«05» марта 2024 г.

АКТ ОБСЛЕДОВАНИЯ
Муниципального бюджетного общеобразовательного учреждения
«Средняя школа №15 имени Героя Советского Союза
Николая Токарева города Евпатории Республики Крым»

К ПАСПОРТУ ДОСТУПНОСТИ ОСИ №1/2024

Фото №13 – Вход в здание

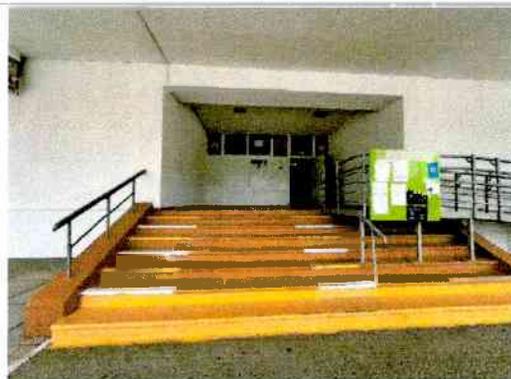
2.2	Пандус (наружный)	есть	2.2	15	- вход обустроен пандусом с покрытием из просечного листа имеющим нормативный уклон	к		
2.3	Входная площадка (перед дверью)	есть	2.3	13 - 14	- информация об организации в доступном для инвалидов виде расположена не корректно; - кнопка вызова расположена в малозаметном месте	все	- установить информацию об организации в доступном для инвалидов виде в соответствии с п. 6.5.9 СП 59.13330.2020 возле входной двери; - расположить кнопку вызова персонала возле входа в здание либо у начала пандуса	ТР Орг

Фото № 17– Вход в здание

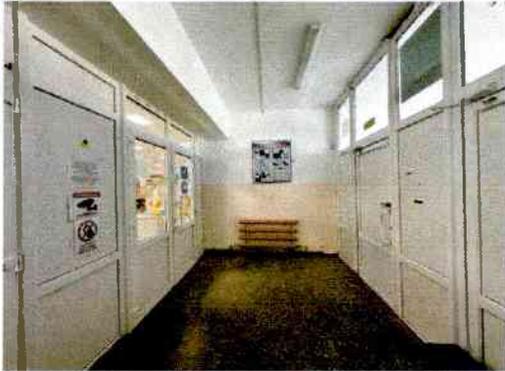
2.4	Дверь (входная)	есть	2.3	14 , 17 - 18	- входная дверь не обозначена тактильными наземными указателями; - отсутствует функция	с, к	- обозначить входную дверь предупредительными тактильными наземными указателями в соответствии с ГОСТ	ТР

доводчика фиксации двери в положении «открыто»		Р 52875; - установить доводчик с функцией фиксации двери в положении «открыто»	
2.5	Тамбур	есть	2.4	17	- тамбур имеет 4 дверных проема, направление движения вход и выход осуществляется через разные проходы	все	- разместить информационные материалы четко локализирующие предназначение проходов (вход/выход)	ТСР Орг
2.6	Контрольно-пропускной пункт (турникет)	есть	2.5	18 - 19	- ширина прохода рамки арочного металлодетектора 0,9 м, организован дополнительный проход с распашной калиткой	к	- обозначить дополнительный проход информационной пиктограммой (инвалид)	ТСР
	ОБЩИЕ требования к зоне				На объекте организована ситуационная помощь инвалидам силами персонала. Приказ от 03.08.2023 г., № 608/01-04 «Об оказании ситуационной помощи ребенку с ограниченными возможностями»		Учесть замечания указанные в акте при оказании ситуационной помощи	Орг

Фото №37 - Зоны целевого назначения здания (зальная форма)

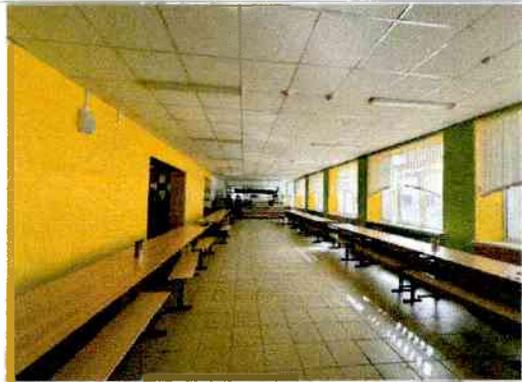
4.2	Зальная форма обслуживания	есть		32-44	- места для учащихся с нарушением зрения не оборудованы оптическими приборами, в т.ч. - библиотека не оборудована видеувеличителем; - в актовом зале не выделены и не оборудованы места для инвалидов, в т.ч. системой индивидуального прослушивания; - не организован доступ на сцену; - ручномойники возле столовой не оборудованы поручнями; - стойка	к, с, г, о	- оборудовать ученические места для учащихся с нарушением зрения стационарными и портативными средствами усиления слуха и зрения; - организовать доступ к сцене для инвалидов-колясочников с применением подъемного устройства либо приставного (раскладного) пандуса; - обустроить часть ручномойников опорными поручнями и расположенными	ТР ТСР Орг

библиотекаря не имеет понижения; - отдельные дверные пороги превышают высотой 0,014 м; - в отдельных кабинетах расстановка мебели препятствует свободному перемещению кресло-коляски		рядом крючками для костылей, тростей; - организовать должным образом преодоление высоких дверных порогов с применением ассистивных устройств (перекатной пандус) при помощи персонала; - произвести понижение части стойки библиотекаря на высоту 0,8-0,85 м; - произвести расстановку мебели с учетом антропометрических габаритов для инвалидов, передвигающихся на кресло-коляске

Фото №45 — Санитрано-гигенические помещения (туалет)

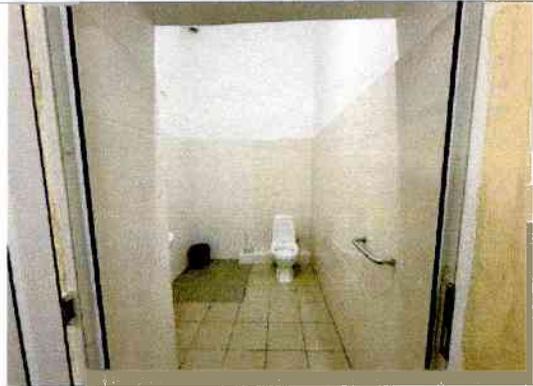
5.1	Туалетная комната	есть	5.1	45-49	<ul style="list-style-type: none"> - отсутствует тактильная план-схема помещения; - туалеты для инвалидов на 1 этаже здания не оборудован опорными поручнями для раковины, отсутствуют крючки для ТСП возле унитаза и раковины. Поручни возле унитаза расположены с нарушением нормативных требований, отсутствует 2 поручень. У крана раковины отсутствует рычажная рукоять; - средства управления светом расположены вне зоны досягаемости инвалидов, передвигающихся на кресло-коляске 	к, о	<ul style="list-style-type: none"> - провести дооборудование выделенных туалетов на 1 этаже здания в соответствии с требованиями ГОСТ Р 51261; - разместить средства управления светом (выключатель) на высоте 0,8 м от уровня пола 	ТСП
